# INTERCONEXIÓN ELÉCTRICA ECUADOR – PERÚ EN 500 KILOVOLTIOS, TRAMO ECUATORIANO

**RG-L1140-P00006**  
**LPI No. BID7-TRANS-001-2025**

**BOLETÍN DE ACLARACIONES N° 5**

**ACTA DE RESPUESTAS A LAS PREGUNTAS Y/O ACLARACIONES**

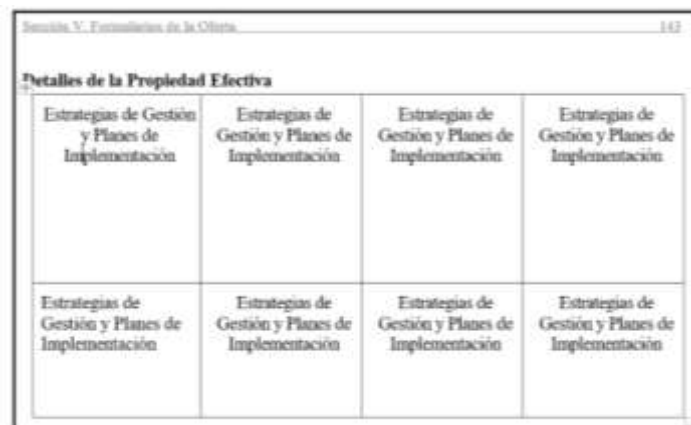
*Nos referimos a la tabla proporcionada en "Detalles de la Propiedad Efectiva" de "Formulario de Divulgación de la Propiedad Efectiva"*

*Observamos que todas las pestañas de la tabla contienen el mismo texto "Estrategias de Gestión y Planes de Implementación" como se muestra a continuación:*

Solicitamos que se vuelva a revisar la tabla proporcionada para **“Detalles de la Propiedad Efectiva”** que se nos indique la información que debe completarse conforme al requisito de **“Estrategias de Gestión y Planes de Implementación”**

Por favor referirse a la Enmienda Nro. 6 del Boletín de Enmiendas Nro. 3 (<https://www.celec.gob.ec/transelectric/wp-content/uploads/2026/02/BOLETIN-DE-ENMIENDAS-No.-3.pdf>) publicado en la siguiente página web: <https://www.celec.gob.ec/transelectric/lpi-nro-bid7-trans-001-2025-construccion-de-obras-civiles-provision-de-materiales-equipamiento-montaje-electromecanico-pruebas-y-puesta-en-servicio-del-sistema-de-interconexion-electrica-ecuador/>, mediante el cual se modificó el Documento Solicitud de Ofertas Obras Mayores, Sección V. Formularios de la Oferta, Formulario de Divulgación de la Propiedad Efectiva, de la siguiente manera:
